改善箇所説明図

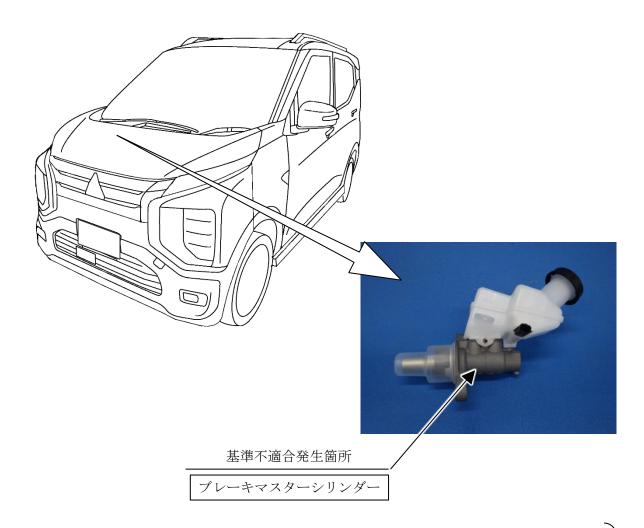
ブレーキマスターシリンダーにおいてピストン形状が不適切なため、ブレーキオートホールド機能 (※1)、およびヒルスタートアシスト機能(※2)解除時に、ピストンが正規位置まで戻らず、ブレー キを引きずることがある。そのため、そのままの状態で使用を続けると、アクセルペダルを離した 際に、意図した以上に減速することがあり、最悪の場合、走行中にブレーキの引きずりが解消する と、意図しない加速をするおそれがある。

注:図中の 内は、交換する部品を示す。

全車両、ブレーキマスターシリンダーを対策品と交換する。
